リコール届出一覧表

リコール届出日：平成29年5月31日

リコール届出番号	外-2487	リコール開始日	平成29年 5月31日
届出者の氏名又は名称	ジャガー・ランドローバー・ジャパン 株式会社 代表取締役 ハンソン・マグナス・ユタカ	製作国：英国 製作者名：ジャガー・ランドロー バー・リミテッド 問い合わせ先： ジャガーお客様相談室 0120-922-772	
不具合の部位（部品名）	燃料装置（燃料ポンプフィルターフランジ）		
基準不適合状態にあると認める構造、装置又は性能の状況及びその原因	燃料装置において、燃料ポンプフィルターフランジの燃料圧力に対する強度が不足のため、フランジ部に亀裂が発生することがある。そのため、亀裂部から燃料が漏れ、漏れて気化した燃料が高温の排気管により着火し、最悪の場合、火災に至るおそれがある。		
改善措置の内容	全車両、燃料ポンプフィルターフランジを対策品と交換する。		
不具合件数	0件	事故の有無	なし
発見の動機	本国メーカーからの情報による。		
自動車使用者及び自動車分解整備事業者に周知させるための措置	<ul style="list-style-type: none"> ・使用者：電話又はダイレクトメールで通知する。 ・自動車分解整備事業者：対象台数が少数であり、全ての使用者を把握しているの で、機関誌等への掲載は行わない。 ・改善実施済車には、運転席側ドアロックストライカー付近に外-2487のステッカーを貼付する。

改善箇所説明図

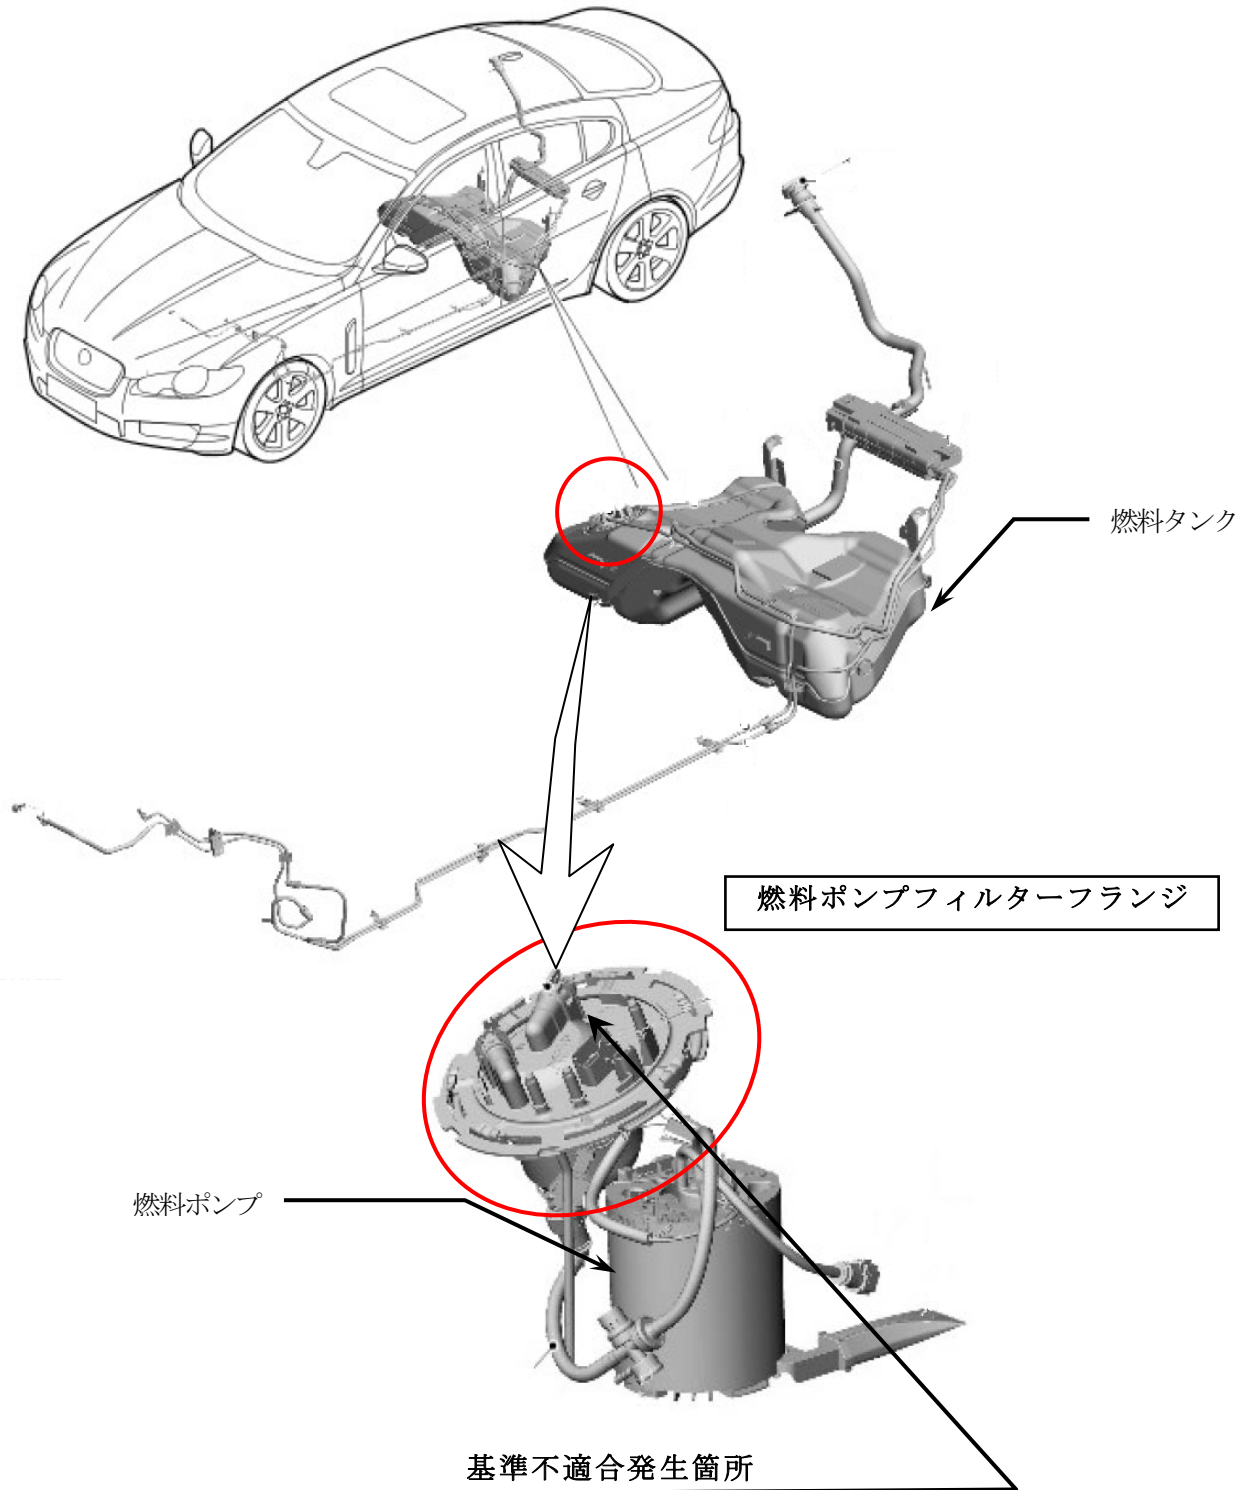
燃料装置において、燃料ポンプフィルターフランジの燃料圧力に対する強度が不足のため、フランジ部に亀裂が発生することがある。そのため、亀裂部から燃料が漏れ、漏れて気化した燃料が高温の排気管により着火し、最悪の場合、火災に至るおそれがある。

全車両、燃料ポンプフィルターフランジを対策品と交換する。

識別：トランク内のバッテリーブラケット取付けボルトに黄ペイントを塗布する。
